Association « Beagency, béton et camions, ça suffit ! Un développement alternatif, c'est possible ! »

Documents de l'enquête publique

Sur l'illustration n°8 p.20 de la description du projet apparaissent les parois coupe-feu.

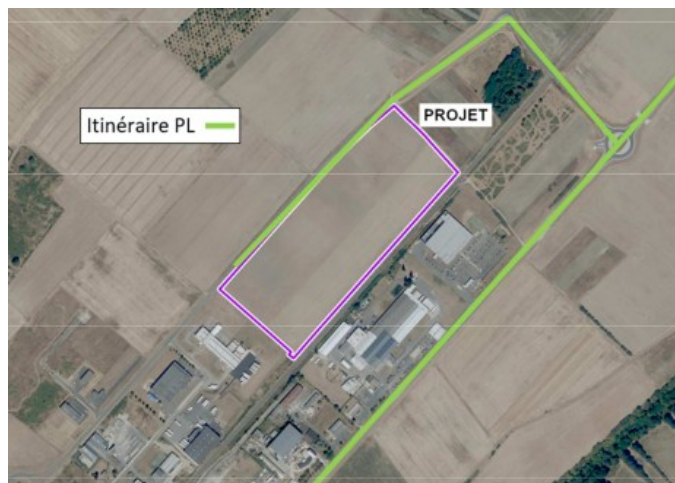
Pourquoi les murs côté Sud du bâtiment ne sont-ils pas des murs REI 120 comme sur les autres côtés ? Pourquoi ne mettre que du REI 15 sur ce côté, donc résistant 15 minutes au feu, alors que la voie ferrée et d'autres bâtiments se trouvent justement de ce côté ?

Les locaux de charge de batteries des chariots élévateurs doivent être équipés de murs et planchers hauts coupe-feu de degré 2h (REI 120) selon l'article 2.4.1 de l'arrêté du 29 mai 2000. En comparant le plan de masse sur lequel apparaissent les locaux de charge et l'illustration n°8, cela ne semble pas être le cas. **Qu'en est-il vraiment ?**

En page 123 de l'étude d'impact est présenté l'itinéraire des PL pour accéder au site :

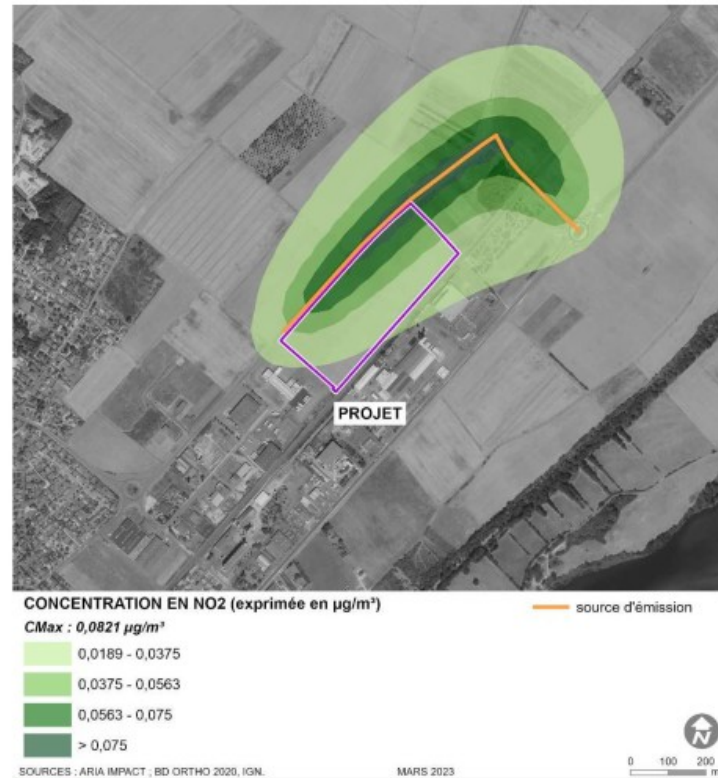
Comment affirmer que le trajet emprunté par les poids lourds serait celui-ci ? Les poids lourds de l'entreprise « Transports Routiers Balgentiens », qui est à côté, empruntent la rue de Châteaudun lorsqu'ils arrivent du côté ouest de la nationale. Pourquoi cela serait-il différent pour le projet Delta ?

Les poids lourds qui arrivent de la route de Vendôme ou de Châteaudun passent quant à eux par l'avenue des clos neufs :

Cela rajouterait un flux de poids lourds sur la rue de Châteaudun et sur l'avenue des clos neufs.
